관창 일반산업단지 관리기본계획 변경 승인 고시

충청남도 고시 제1994-18호(1994.04.04.)로 산업단지관리기본계획 승인 고시되고 충청남도 고시 제2010-335호(2010.11.10.), 충청남도 고시 제2016-9호(2016.01.11.), 충청남도 고시 제2019-75호(2019.03.29.), 충청남도 고시 제2020-8호(2020.01.15.), 충청남도 고시 제2022-233호(2022.06.10.), 충청남도 고시 제2022-421호(2022.10.20.)로 산업단지관리 기본계획 변경 승인 고시된 관창 일반산업단지에 대하여 「산업집적활성화 및 공장설립에 관한 법률」 제33조에 따라 산업단지관리기본계획 변경을 승인 고시하고, 「토지이용규제 기본법」 제8조에 따른 지형도면 고시는 충청남도 고시 제2025-528호(2025.12.22.)로 같음합니다.

충 청 남 도 지 사

[별첨4] 관리처분계획도(변경)

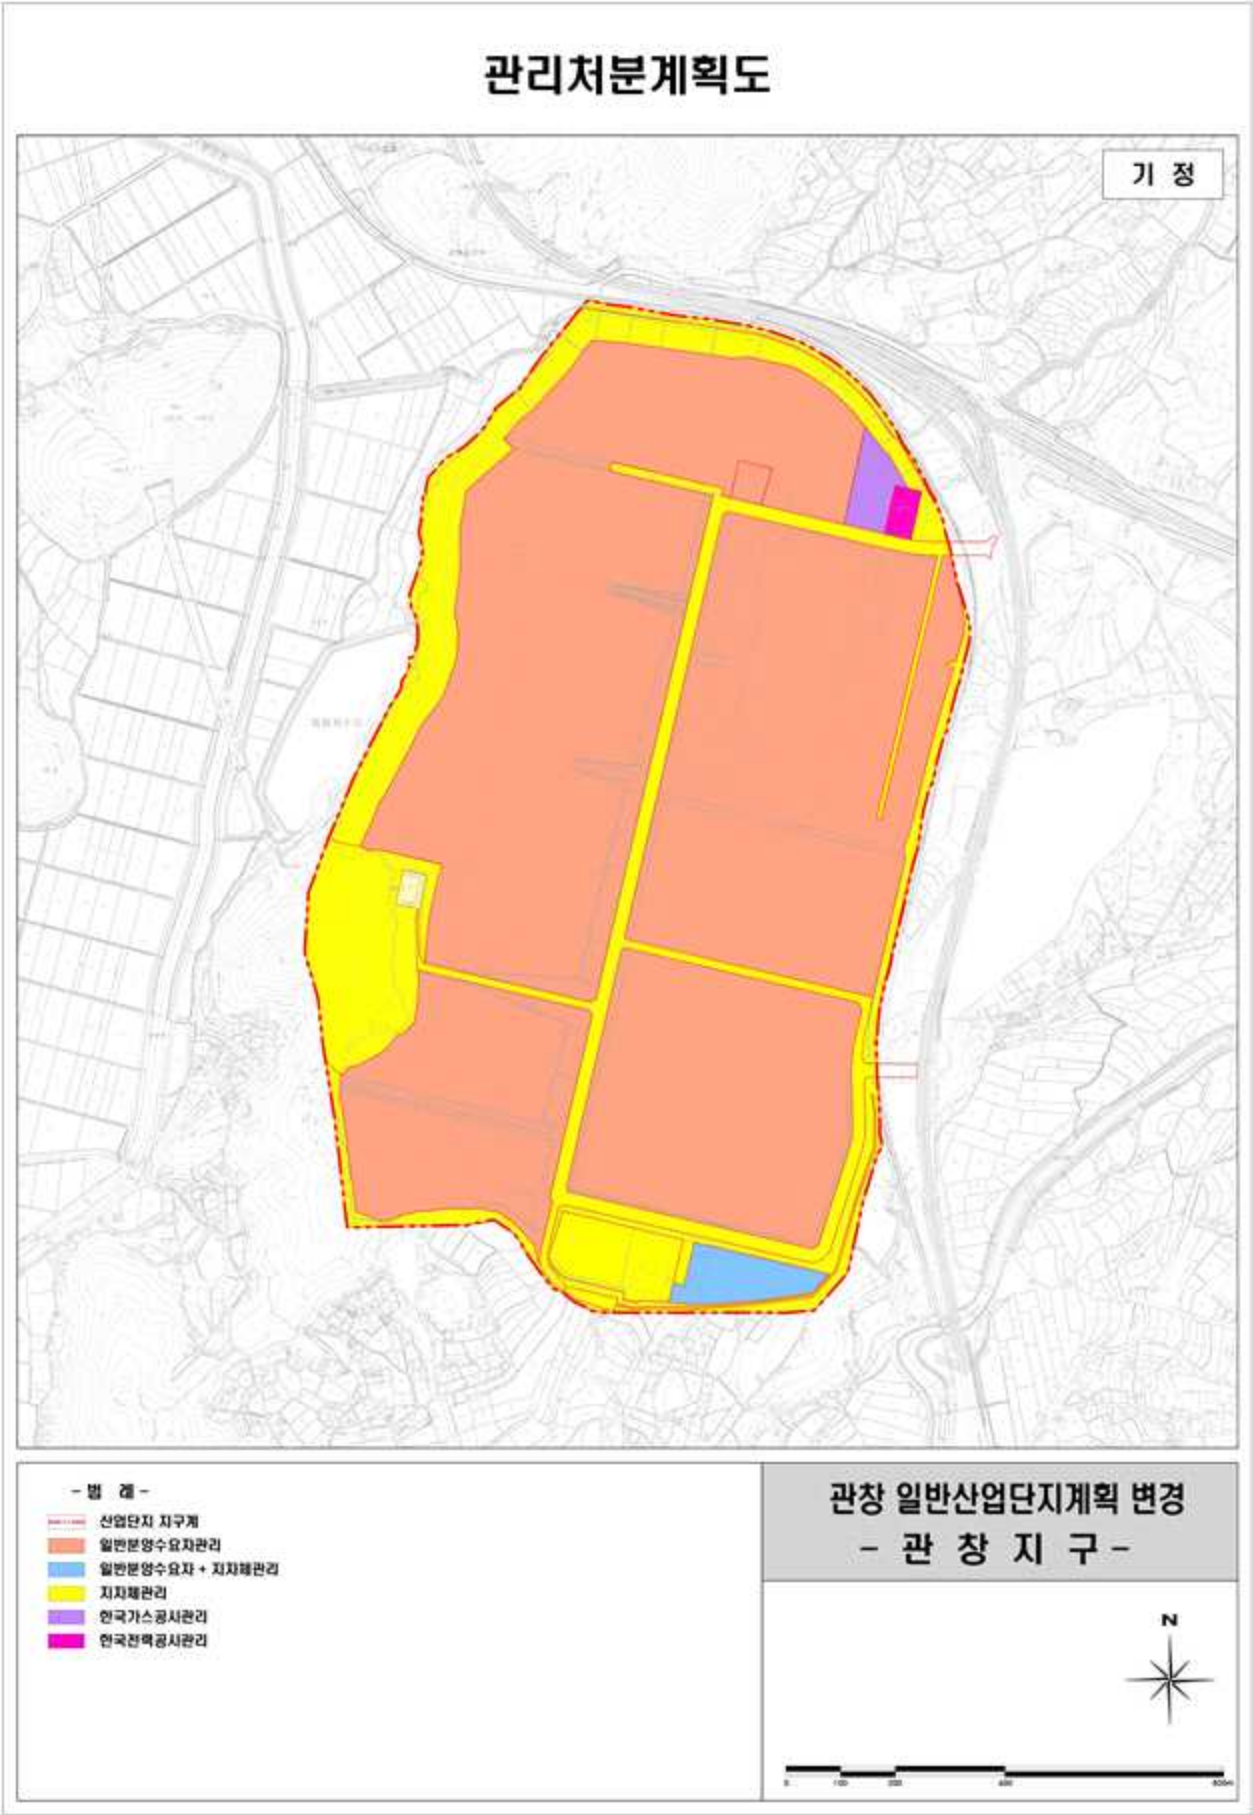
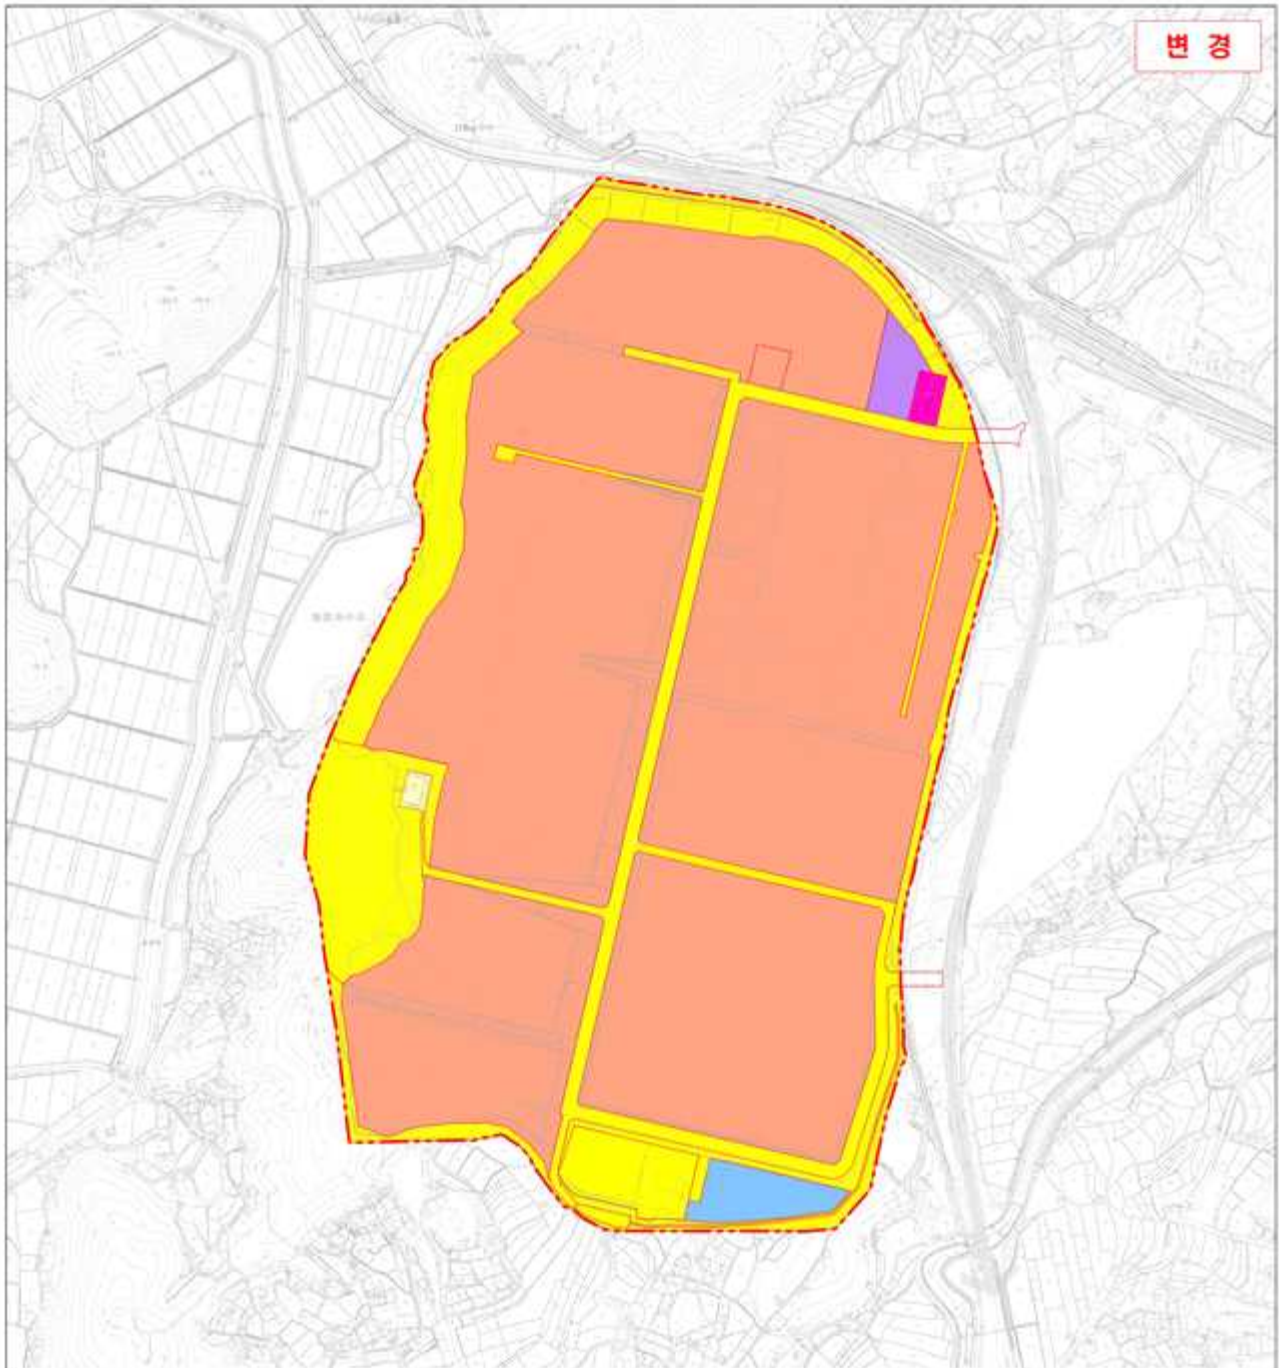
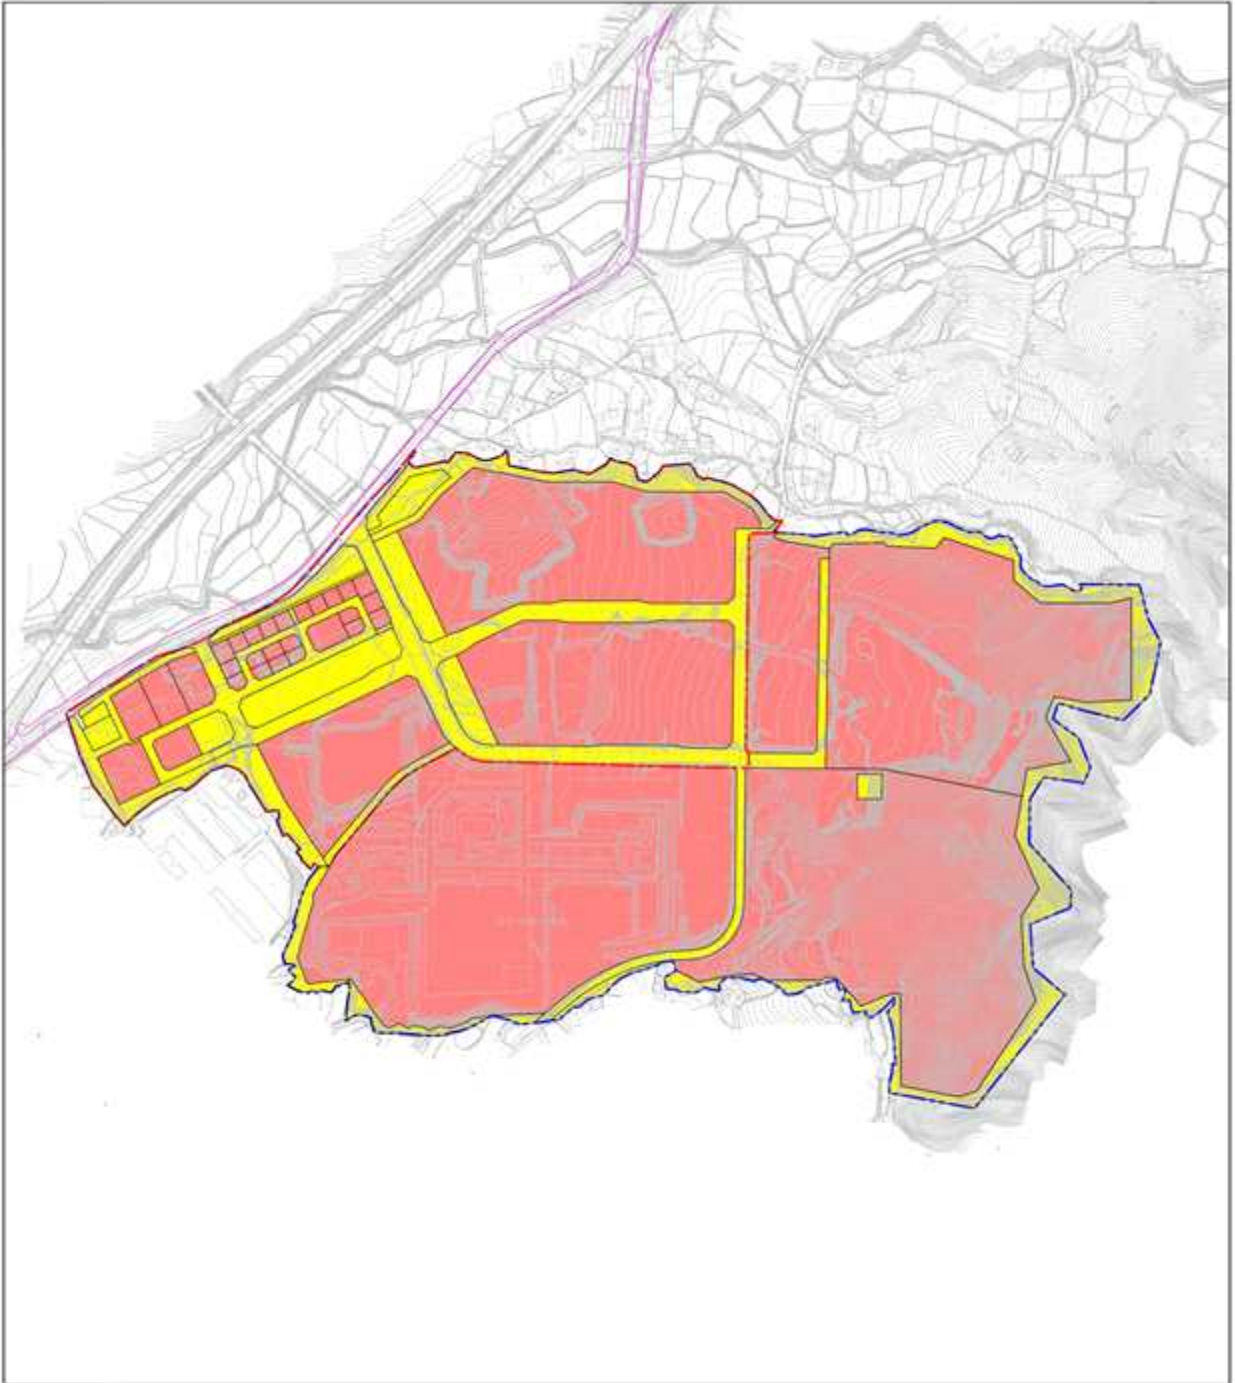
: 시험·인증·평가 전문연구시설 구축을 위한 업종변경 (C24, H52 → M70, D35) 및 오수펌프장 신설, 지적분할측량 성과 반영

※ 충청남도 고시 제2025-351호(2025.09.10.) 승인 내용 반영 : 관산지구 1공구 개발계획 변경
